კორექტირებული ზონები

მრავალბინიანი საცხოვრებელი სახლი ყაზბეგის 34-ში

ავტოფარეხის სართული

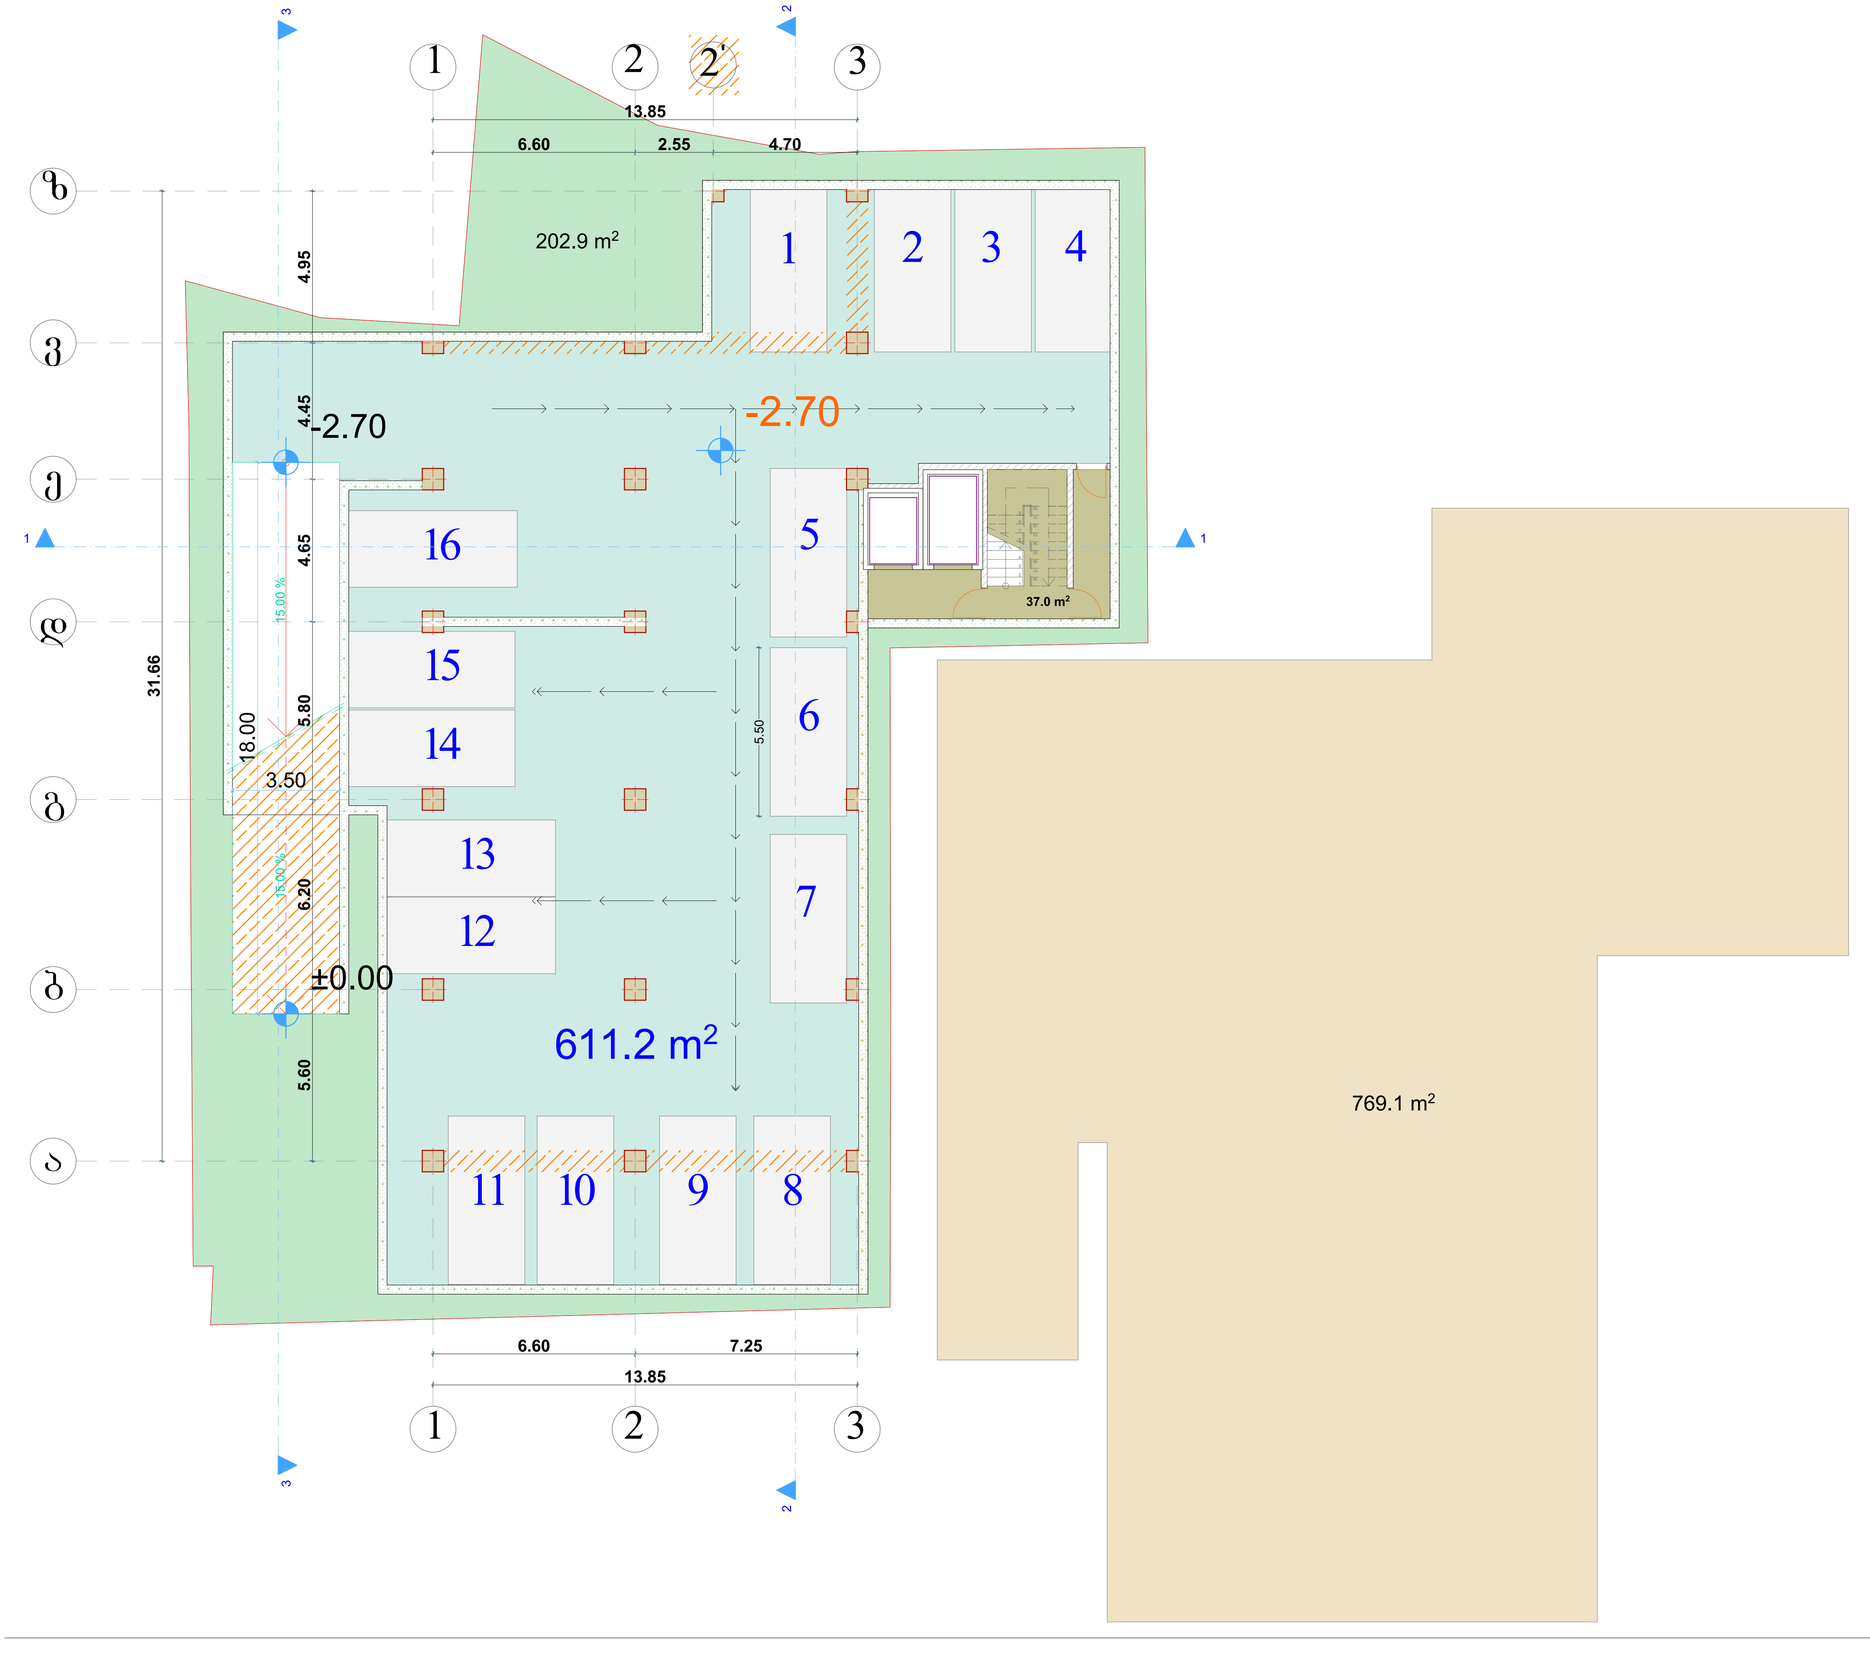
-2.70 ნიშნულზე კორექტირდა მალეს შორის მანძილი. როგორც ა-ზ, ასევე 1-3 ღერძებში. ვინაიდან ვერ მოხდა მეზობლის უნებართვოდ აგებული ღობისა და შენობის ნაწილის დემონტაჟი ხვენს წითელ ხაზებზე, მოგვიწია მნიშვნელოვანი ცვლილება შეგვეტანა 3-1 და ზ-ვ ღერძებში, შეუძლებელი გახდა სამანქანო დიფტის შორტაჟი, ასევე გაჩნდა 2' ღერძი. აღნიშნულმა კორექტირებებმა ერთით შეამცირა ავტოსადგომების რაოდენობა. პანდუსი აკმაყოფილების ყველა სტანდარტს

ავტოფარეხის სართული

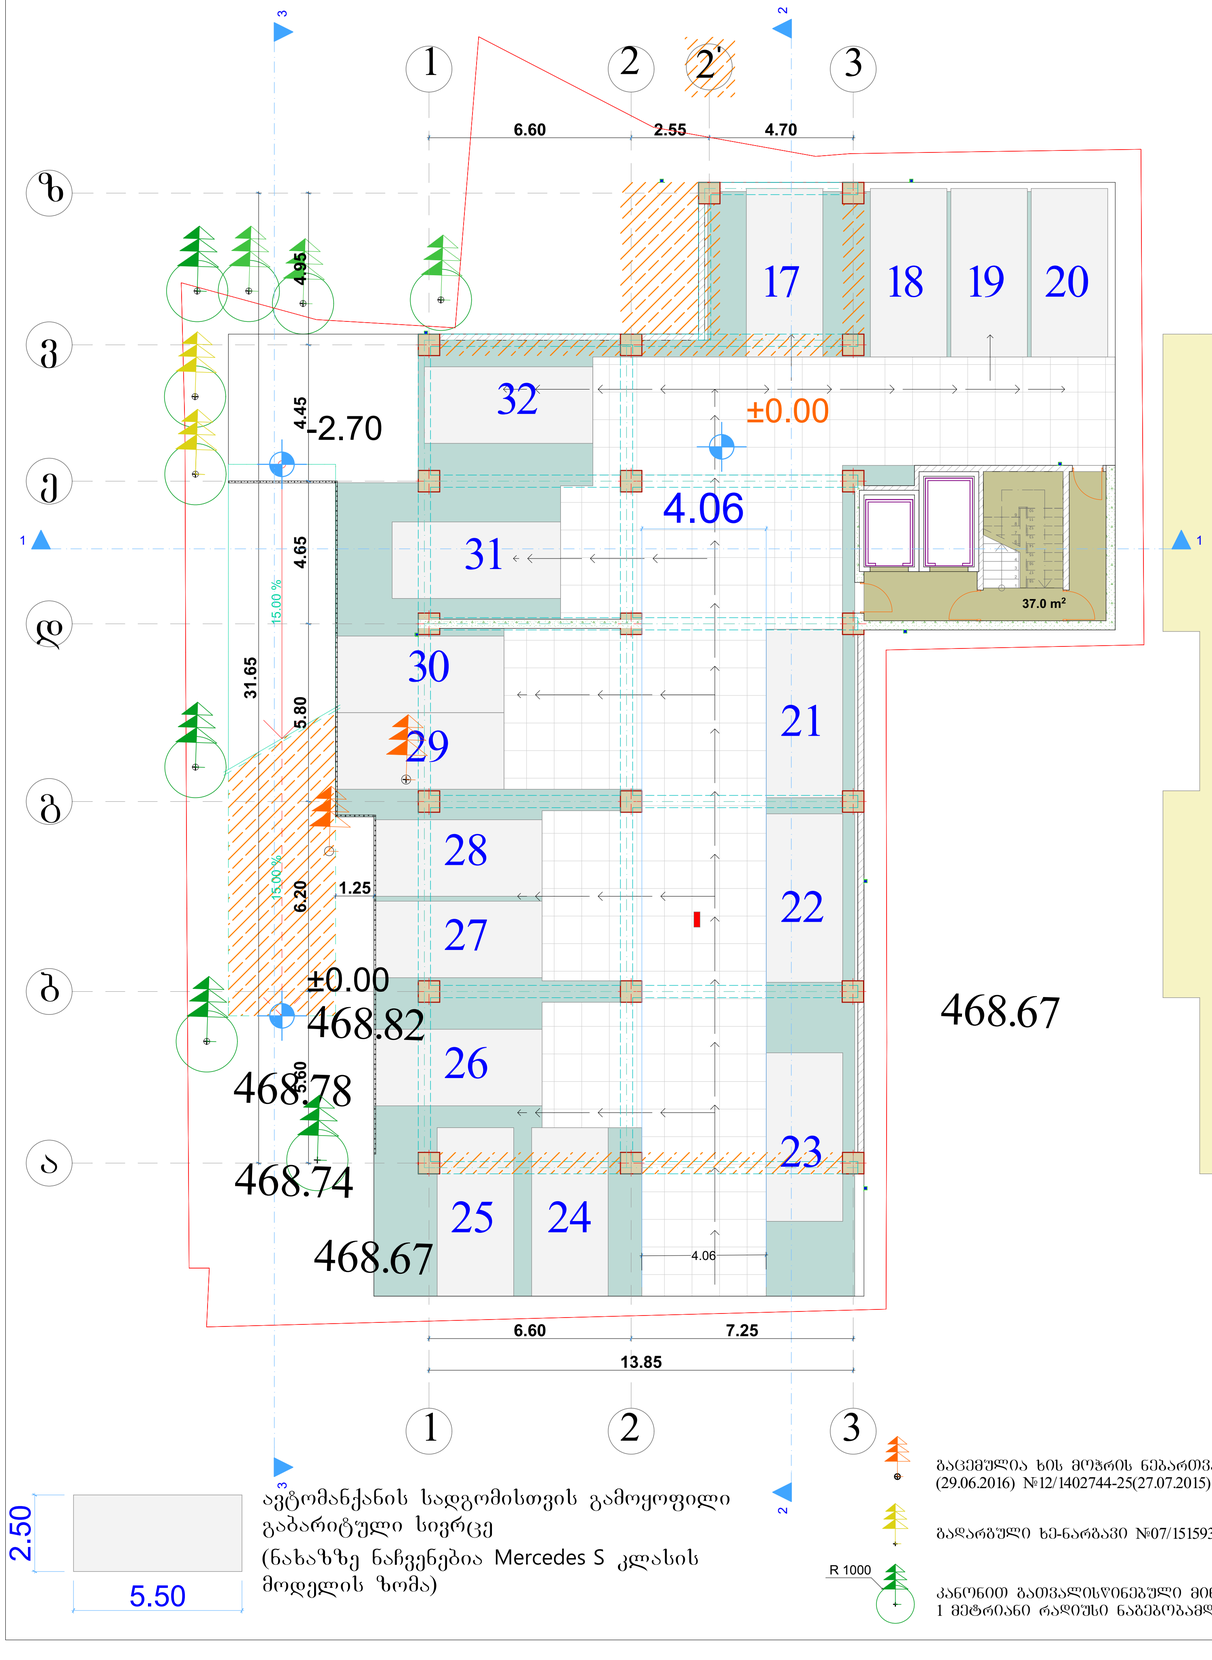
+0.00 ნიშნულზე კორექტირდა მალების შორის მანძილი. როგორც ა-ზ, ასევე 1-3 ღერძებში. ვინაიდან ვერ მოხდა მეზობლის უნებართვოდ აგებული დრბისა და შენობის ნაწილის დემონტაჟი ჩვენს წითელ ხაზებზე, მოგვიწია მნიშვნელოვანი ცვლილება შეგვეტანა 3-1 და ზ-ვ ღერძებში. შეუძლებელი გახდა სამანქანო ლიფტის მონტაჟი, ასევე გაჩნდა 2' ღერძი. ჰანდუსი აკმაყოფილებს ყველა სტანდარტს. აღნიშნულმა კორექტირებებმა გავლენა არ იქონია ავტოსადგომების რაოდენობაზე.

I საცხოვრებელი სართული

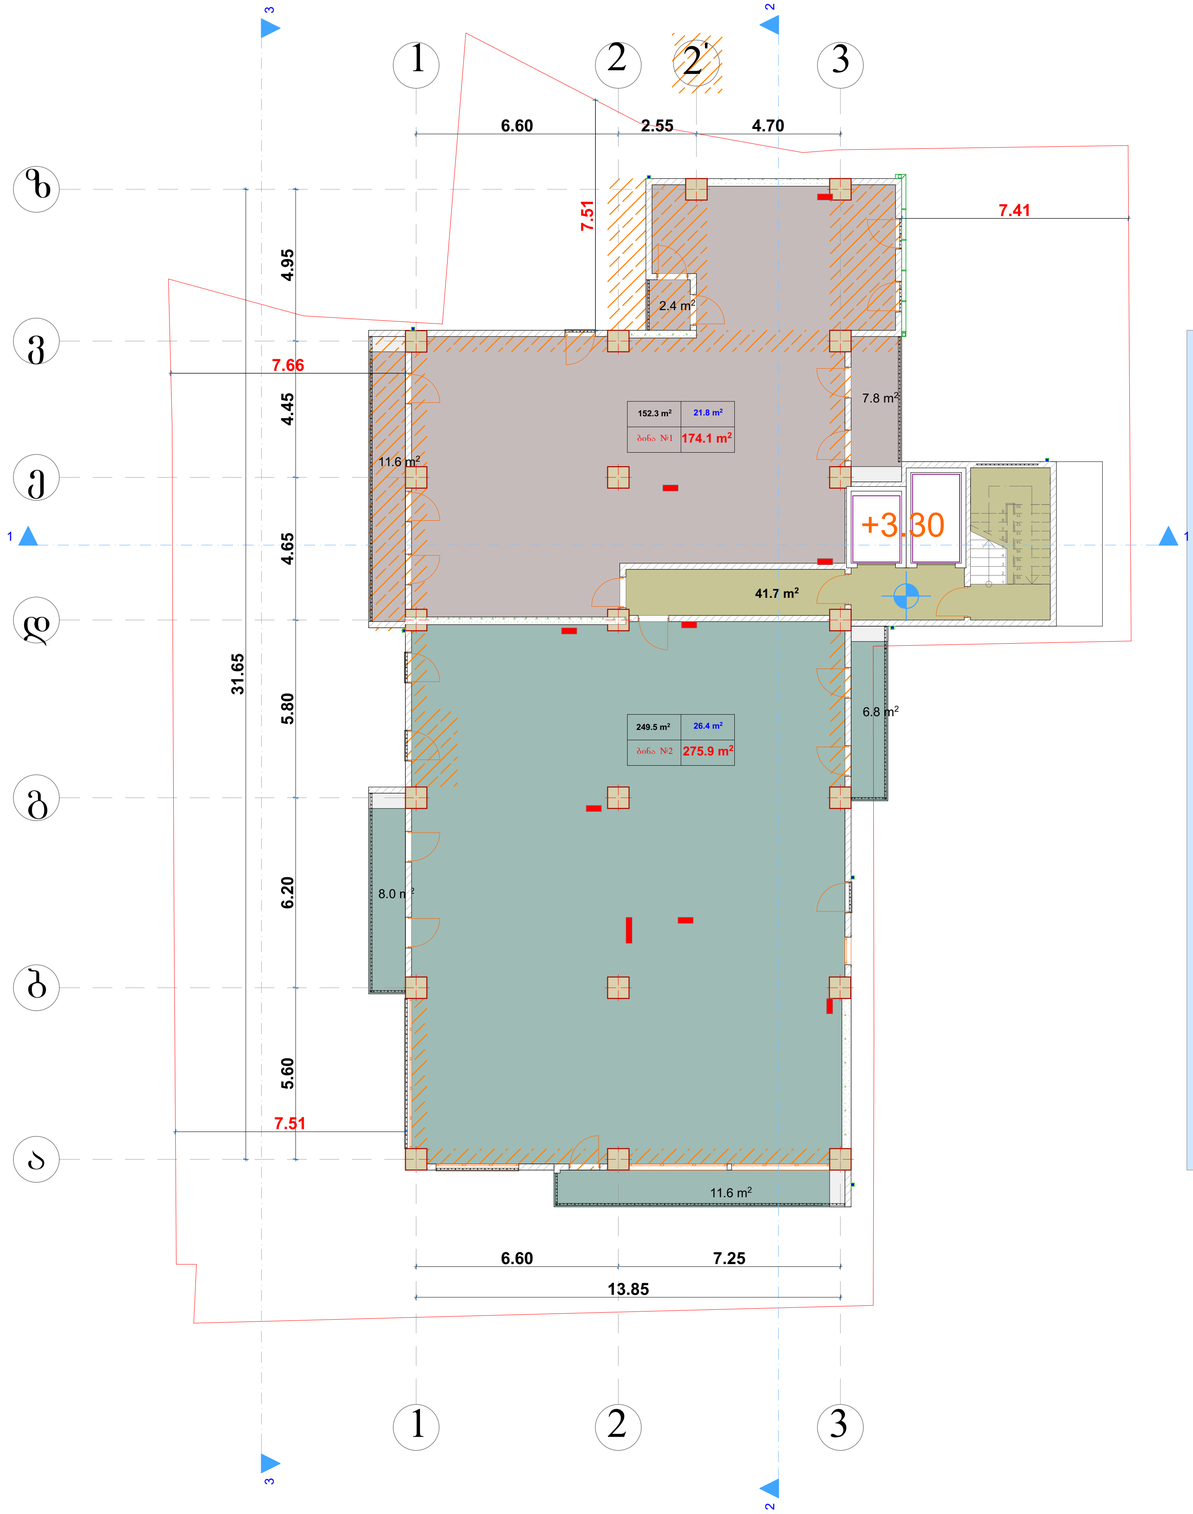
კორექტირებული ზონები
+3.30 ნიშნულზე კორექტირდა მალებს შორის მანძილი. ზ-ვ ღერძებში შეიცვალა აივნის ზომა და მასზე გამომავალი სარკმელი ჩაანაცვლა კარმა. გ-დ ღერძებში 2 კარის მაგივრად გახდა 3 ერთფრთიანი კარი. გაერთიანდა აივნები. დ-გ ღერძებში შიდა აივანი სანაცვლა ორმა ფრანგულმა აივანმა. გ-ბ ღერძებში მდებარე აივანი არ შეცვლილა. ბ-ა ღერძებში მდებარე ვიტრაჟი გახდა უფრო განიერი. 1-3 ღერძებში შეიცვალა კარისა და ვიტრაჟების განლაგება. შეიცვალა გ-დ ღერძებში მდებარე აივანზე გამომავალი დიობი. ე-ვ ღერძებში მდებარე დიობი ჩაანაცვლა ორმა ერთფრთიანმა კარმა. ვ-ზ ღერძებში დავიწროვდა მალის სიგანე და შეიცვალა კარების კონფიგურაცია.

II საცხოვრებელი სართული

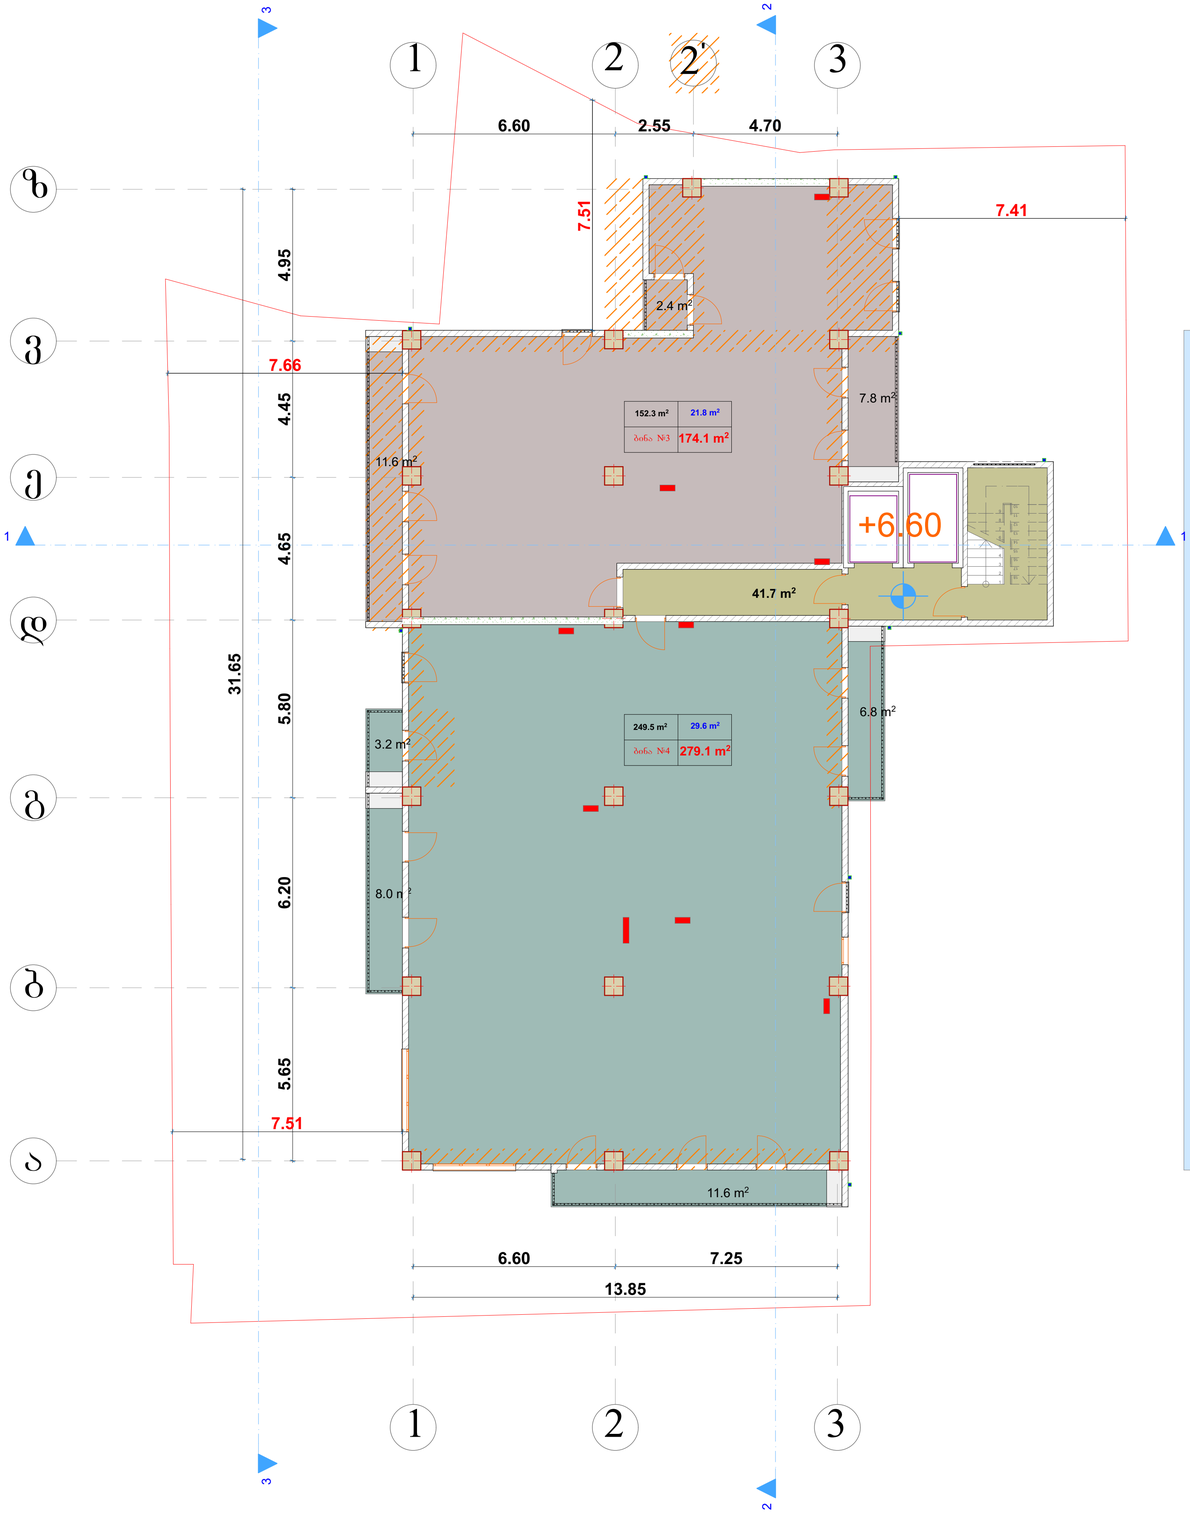
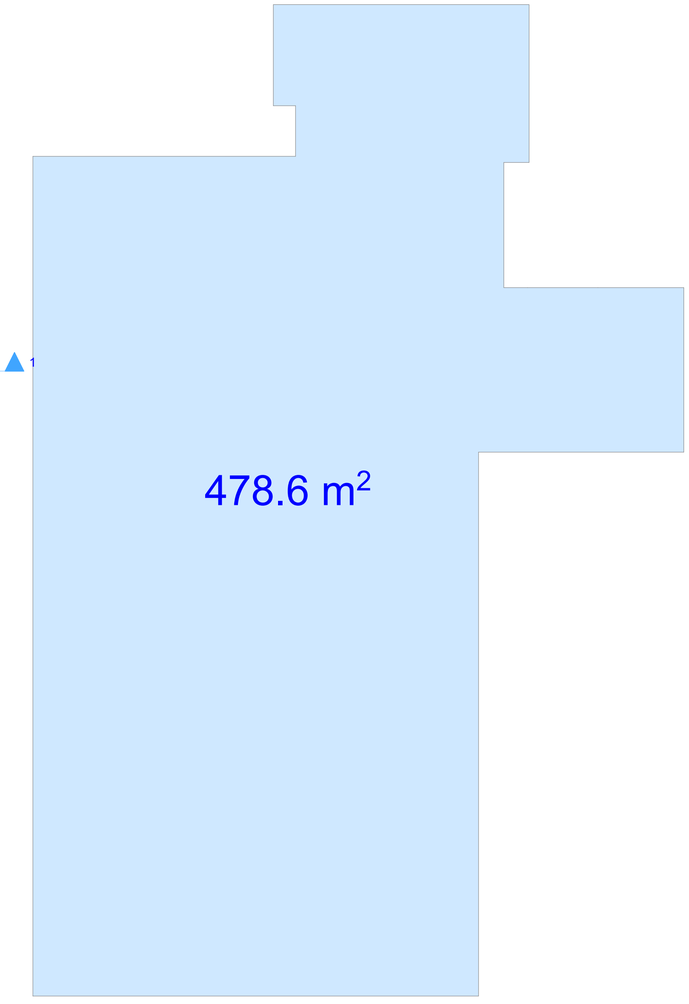
+6.60 ნიშნულზე კორექტირდა მალების შორის მანძილი. ზ-ე ღერძებში შეიცვალა აივნის ზომა და მასზე გამომავალი სარკმელი ჩაანაცვლა კარმა. გ-დ ღერძებში 2 კარის მაგივრად გაჩნდა 3 ერთფრთიანი კარი, გაერთიანდა აივნები. დ-გ ღერძებში შიდა აივანი ჩაანაცვლა ერთმა ფრანგულმა აივანმა, ხოლო მეორე გარდაიქმნა გარე აივნად. გ-ბ ღერძებში მდებარე აივანი არ შეცვლილა. ბ-ა ღერძებში მდებარე ვიტრაჟი გახდა უფრო განიერი. 1-3 ღერძებში შეიცვალა კარისა და ვიტრაჟების განლაგება.
შეიცვალა გ-დ ღერძებში მდებარე აივანზე გამომავალი დიობი. ე-ვ ღერძებში მდებარე დიობი ჩაანაცვლა ორმა ერთფრთიანმა კარმა. ე-ზ ღერძებში დავიწროვდა მალის სიგანე და შეიცვალა კარების კონფიგურაცია.
